RELATÓRIO DE INSPEÇÃO SISTEMAS DE COMBATE A INCÊNDIO

Este relatório tem por finalidade apresentar os resultados da inspeção e testes nos sistemas de incêndio, realizados no CM Georgina - Santana de Parnaíba/SP, baseado em projeto técnico com a finalidade de obtenção de AVCB.

Este relatório tem por finalidade apresentar os resultados da inspeção e testes nos sistemas de incêndio, realizados no CM Maria Aparecida – Santana de Parnaíba/SP, baseado em projeto técnico com a finalidade de obtenção de AVCB.

Este relatório tem por finalidade apresentar os resultados da inspeção e testes nos sistemas de incêndio, realizados na **Escola C.M Norberto Reginaldo Rocha – Santana de Parnaíba - SP**, baseado em projeto técnico com a finalidade de obtenção de AVCB.

(2.1)

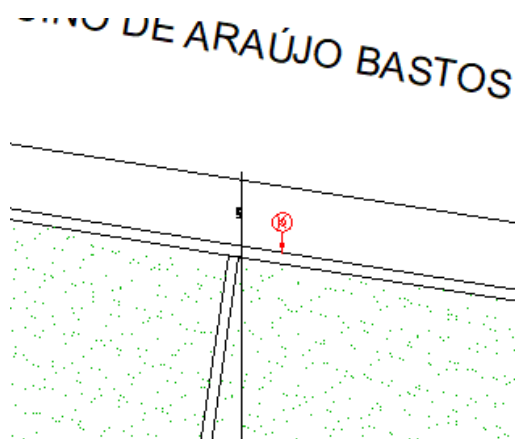
Deverá ser feita a instalação de um registro de recalque no passeio público - considerando toda a infraestrutura, como tubo galvanizado, abertura da caixa, reaterro, argamassa e fechamento em envelope de concreto.

(2.2)

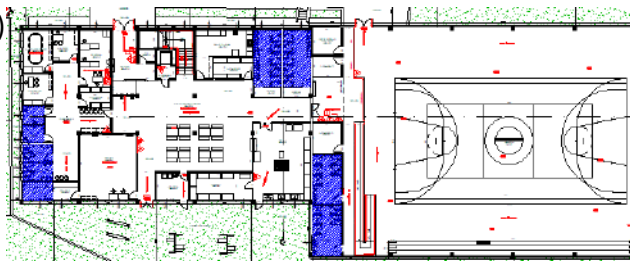
Deverá ser realizada a instalação de mangueira tipo 2 de 1 ½ de 30m, esguicho regulável e chave storz dentro do abrigo do hidrante, conforme a IT 22/2019 do Corpo de Bombeiros.

Totalizando 4 unidade de cada.

(4.1)

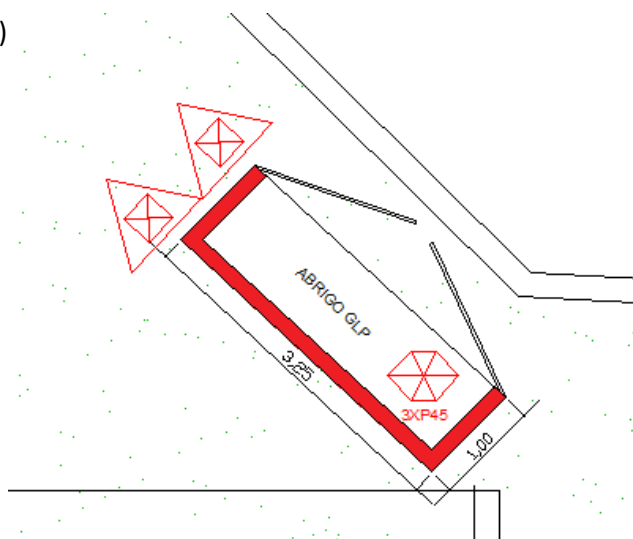
Deverá ser instalada a sinalização de extintores, rota de fuga, saída de emergência, acionador de alarme, acionador de bomba, hidrante, central de alarme e quadro elétrico, conforme a norma no que tange a informações, modelo fotoluminescente, com indicação de nome/CNPJ do fabricante, tempo de atenuação e intensidade luminosa, conforme IT 20/2019.

Totalizando 50 unidades.

(5.1)

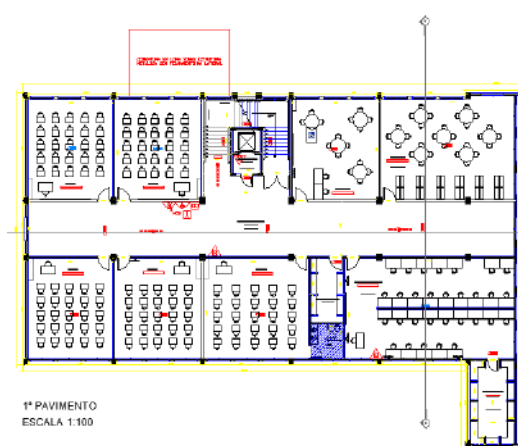
Deverá efetuar a instalação de dois extintores de pó químico e dois abrigos externos para proteção contra intempéries.

(6.1)

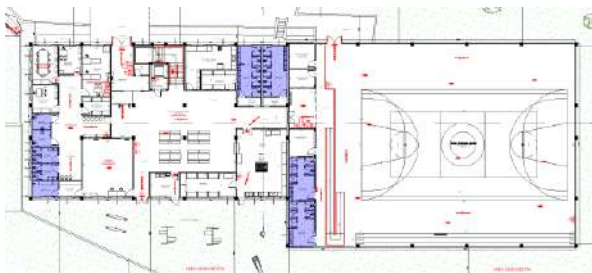
Deverá ser feita a instalação de 30 luminárias de emergência e substituição de 26 existentes, conforme a IT 18/2018 – considerando toda a infraestrutura, como plugue, eletroduto galvanizado, condutele de alumínio, cabo de cobre e disjuntor.

Totalizando 56 luminárias.

(7.1)

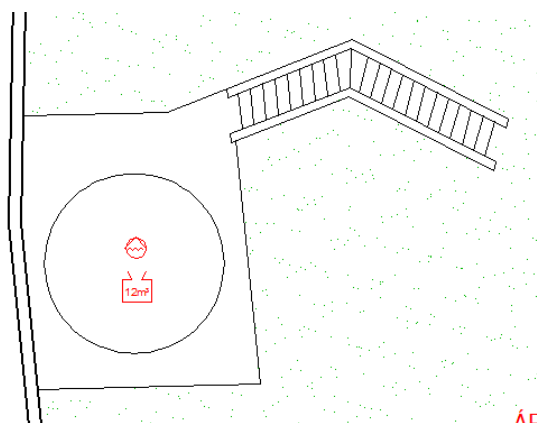
Deverá realizar o teste de estanqueidade;

Considerar mão de obra especializada para revisão do Sistema de gás e substituição dos itens que compõe o Sistema, tais como mangueiras e válvulas.

(9.2)

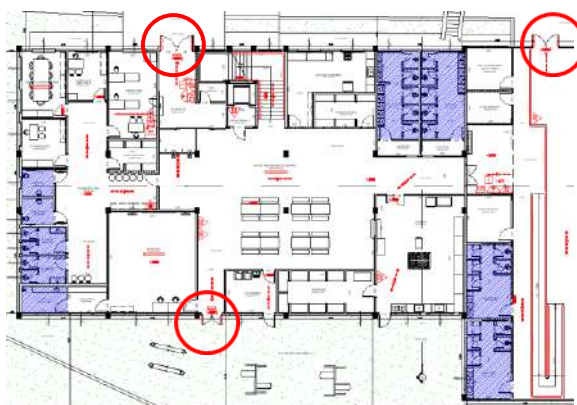
Deverá prever a instalação das barras antipânico conforme projeto aprovado.

Totalizando 6 unidades.

(9.3)

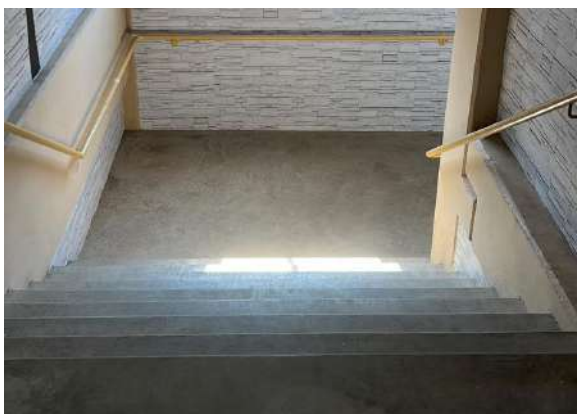
Deverá instalar fita antiderrapante nos degraus das escadas.

Totalizando 180m.

(9.4)

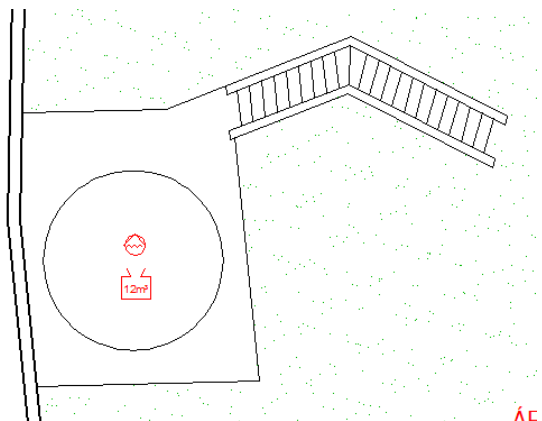
Deverá instalado guarda-corpo com gradil de fechamento.

Totalizando 16m.

(9.5)

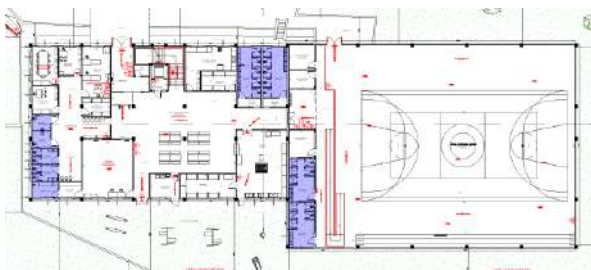
Deverá ser feita a pintura de duas demãos de tinta esmalte nos equipamentos de incêndio.

Totalizando 23,20m²

(4.1)

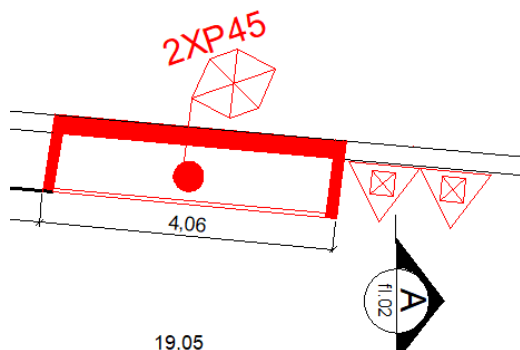
Deverá ser instalada a sinalização de extintor, quadro elétrico, saída de emergência, rota de fuga, hidrante, central de gás e central de alarme, conforme a norma no que tange a informações, modelo fotoluminescente, com indicação de nome/CNPJ do fabricante, tempo de atenuação e intensidade luminosa, conforme IT 20/2019.

Totalizando 40 unidades.

(5.2)

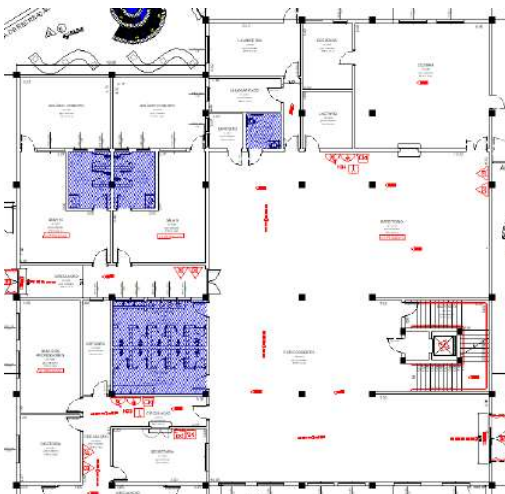
Deverá efetuar a manutenção de oito extintores, sendo quatro de pó químico seco e quatro de água, pois eles possuem selo de recarga INMETRO vencida em julho/2023.

(9.2)

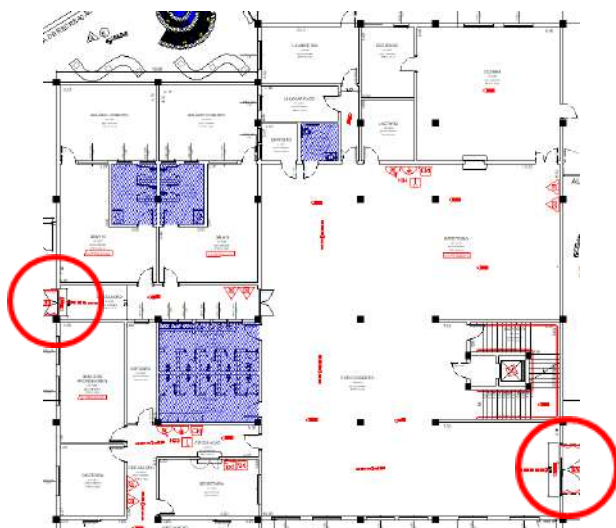
Deverá prever a instalação de barra anti-pânico conforme projeto aprovado.

Totalizando 4 unidades.

(4.2)

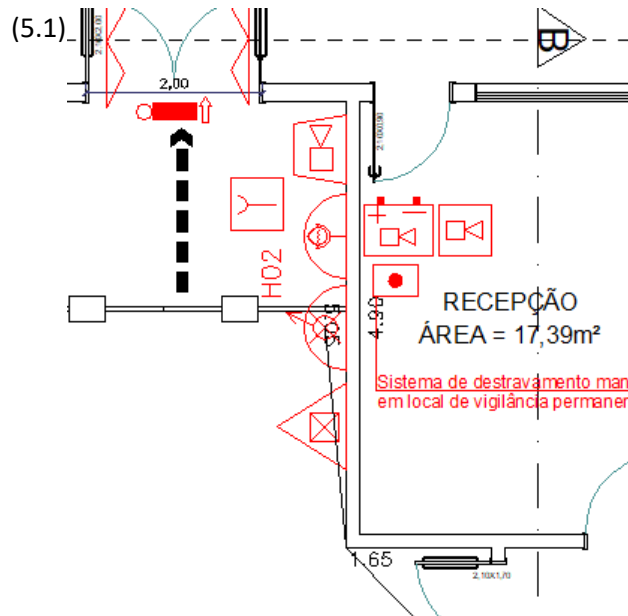
Deverá ser feita a instalação de sinalização de rota de fuga, saída de emergência, quadro elétrico, extintor e hidrante com placa fotoluminescente com indicação de nome/CNPJ do fabricante, tempo de atenuação e intensidade luminosa, conforme IT 20/2019. A central de alarme deve permanecer ligada.

Totalizando 45 unidades.

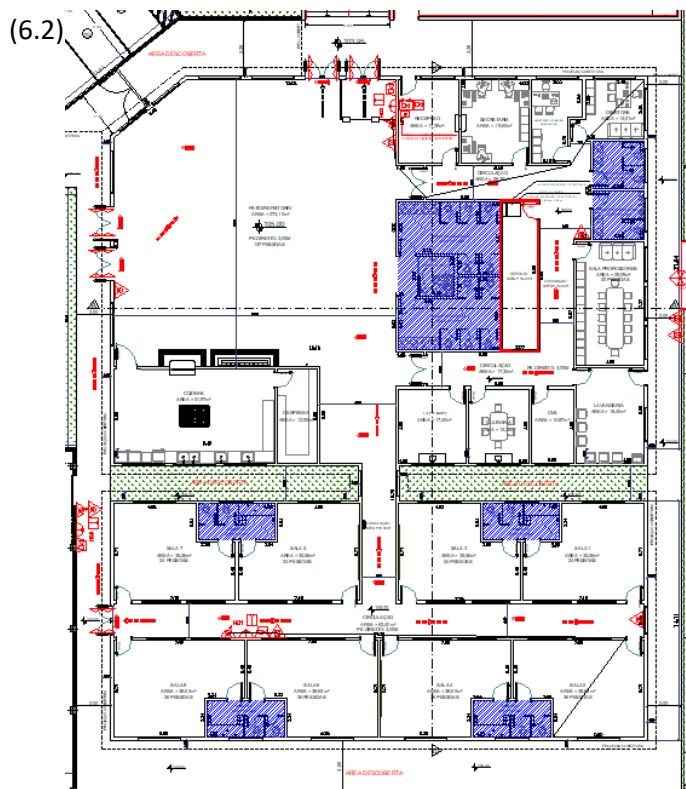
Todos os circuitos do quadro elétrico devem estar devidamente identificados. Deverá ser feita a proteção dos barramentos com uma placa de acrílico.

Totalizando 12 identificação de condutores e 1 metro de placa acrílica.

(9.2)

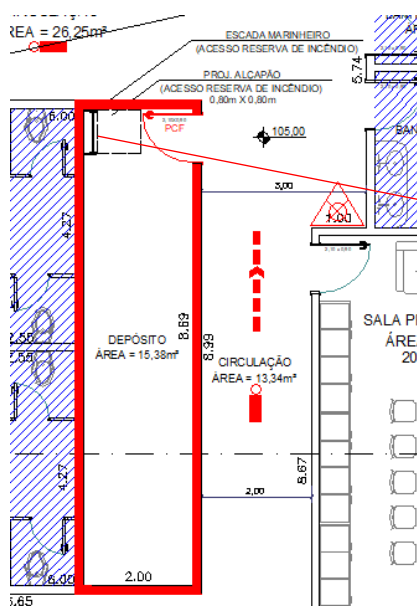
Deverá considerar instalação de uma escada marinheiro de 3 metros para acesso a Caixa d'água, alçapão sendo considerado 0,64 m², divisória em placas duplas de gesso cartonado resistência ao fogo 60 min. considerando 38,07m²e instalação de um nova porta corta-fogo.

Considerar também todo o acabamento, como aplicação de madda acrílica e tinta látex em massa e demolição do concreto existente.

(9.2)

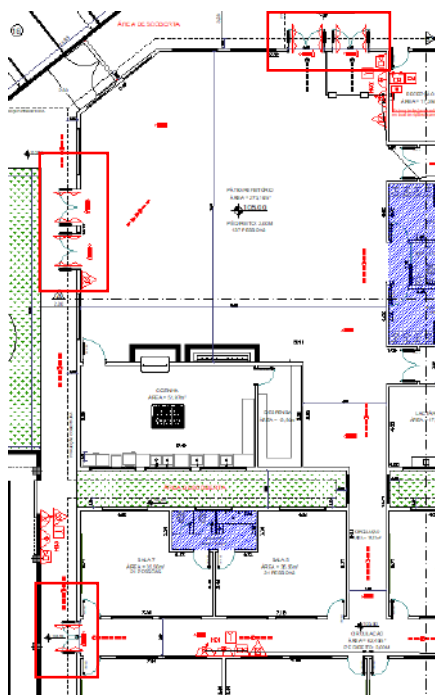
Deverá prever a instalação de barras antipânico conforme projeto aprovado.

Totalizando: 10 unidades
